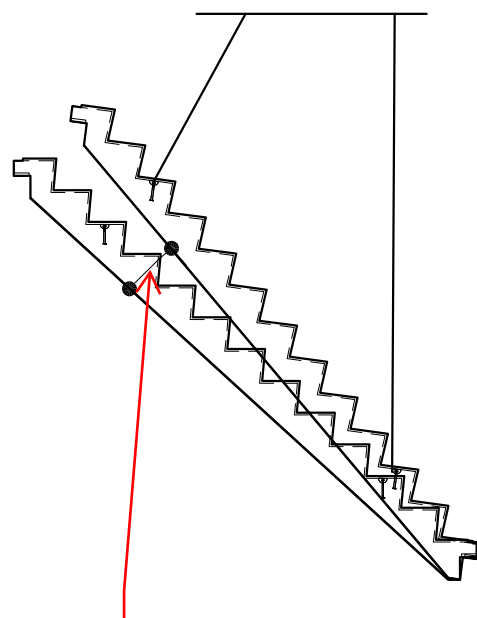
hijsen op deze manier
niet toegestaan

hoek bij hijsen trap zo min
mogelijk afwijkend t.o.v.
uiteindelijk stand trap
